RESOLUCION No.

**POR MEDIO DE LA CUAL NO SE AUTORIZA UNA OCUPACIÓN DE CAUCE Y SE
TOMAN OTRAS DETERMINACIONES**

Que la Corporación, a través de su grupo técnico evaluó la información presentada por el interesado y realizó visita técnica el día 05 de mayo de 2023, generándose el Informe Técnico con radicado N° IT-02665 del 10 de mayo de 2023, dentro del cual se formularon las siguientes observaciones y conclusiones las cuales son parte integral del presente acto:

Se presenta un tomo con 32 folios denominado “ESTUDIOS HIDROLÓGICOS E HIDRÁULICOS DE QUEBRADA EL CARDAL FINCA LA AMAPOLA EN EL MUNICIPIO DE LA UNIÓN”, el cual contiene: introducción, alcance, información utilizada, ubicación del sitio de interés, estudios hidrológicos, caudales de diseño, estudio hidráulico, socavación, conclusiones.

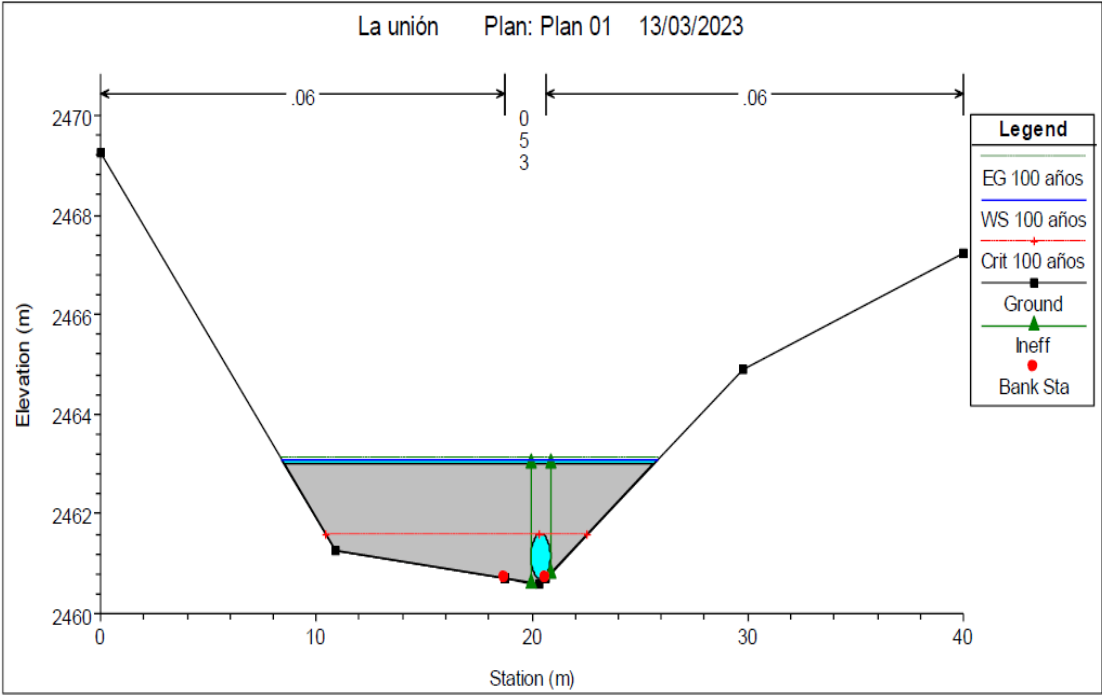
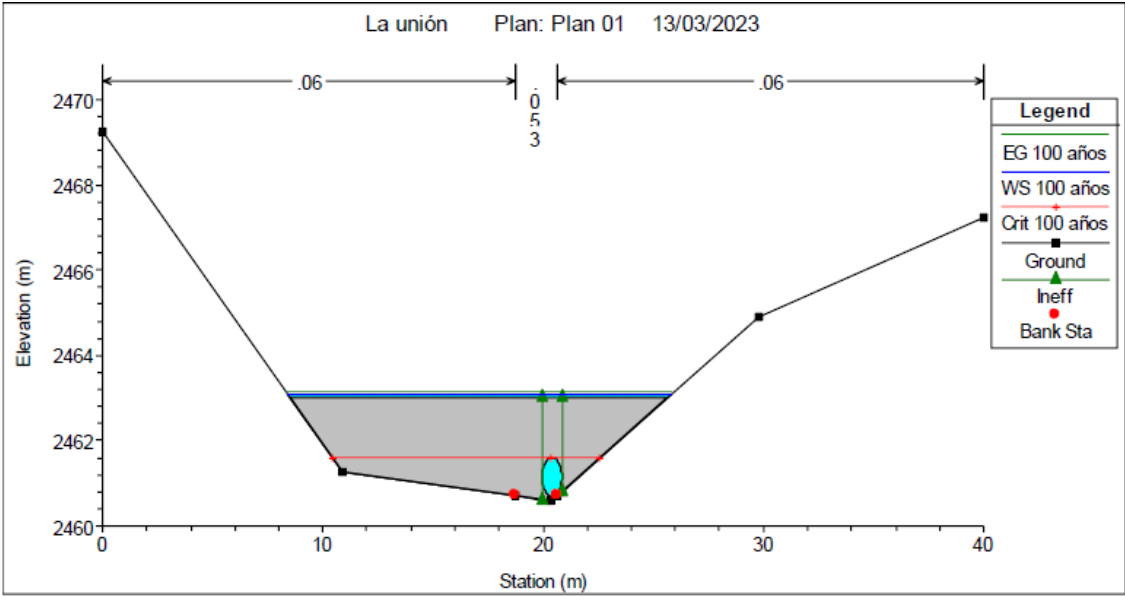
- Se realizó modelación en HEC-RAS, sin embargo, no fue aportada, se entregaron pantallazos de la modelación en la cual se observa que para la tubería planteada, no se cumple el caudal de diseño

- Se entregó un chequeo de capacidad en Excel, donde se calculó que la tubería planteada posee capacidad para un caudal de 1.92 m³/s, inferior al caudal de diseño 3.702 m³/s.

- 4.7 Si bien no se allegó la modelación en formato digital, se realizó en el software HEC-RAS, evidenciando que no da cumplimiento al paso del caudal correspondiente al período de retorno de los 100 años.

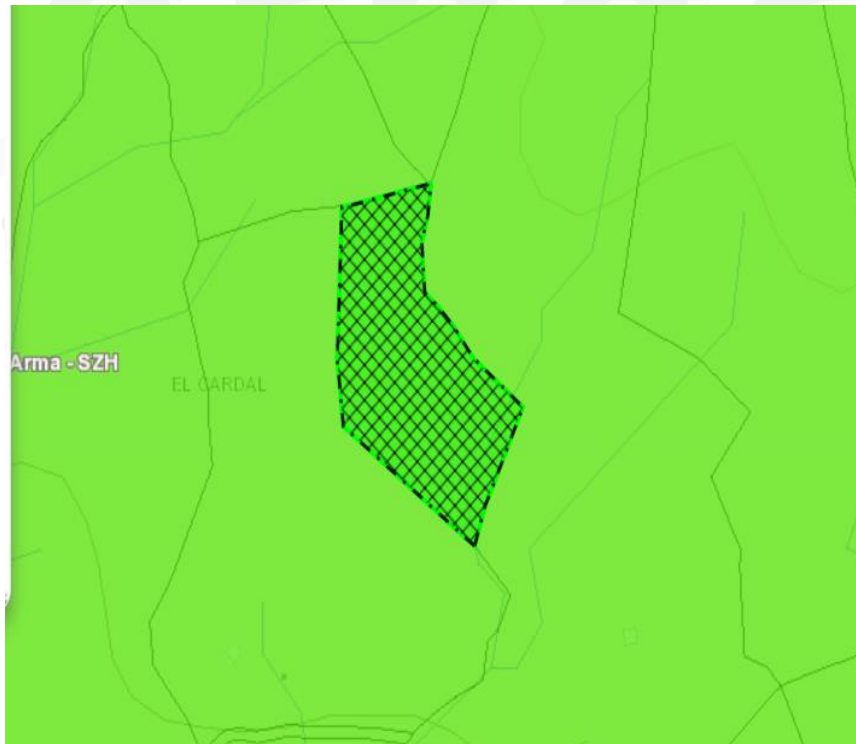
- Con la información entregada, de los parámetros en condiciones actuales y con la intervención, se realizó un análisis comparativo de los parámetros hidráulicos, como profundidad de la lámina de agua y velocidad, encontrando que se aumenta la cota de lámina de agua en 176cm y disminuye 18cm, la velocidad se aumenta un 78.55% y se disminuye 80%.

- 4.8 Con la información entregada se evidenció aumento de la cota de lámina de agua en 176cm y disminuye 18cm, la velocidad se aumenta un 78.55% y se disminuye 80%, lo que genera procesos erosivos y de sedimentación localizados; lo cual no se pudo validar con el análisis de socavación, debido a que no se entregó.
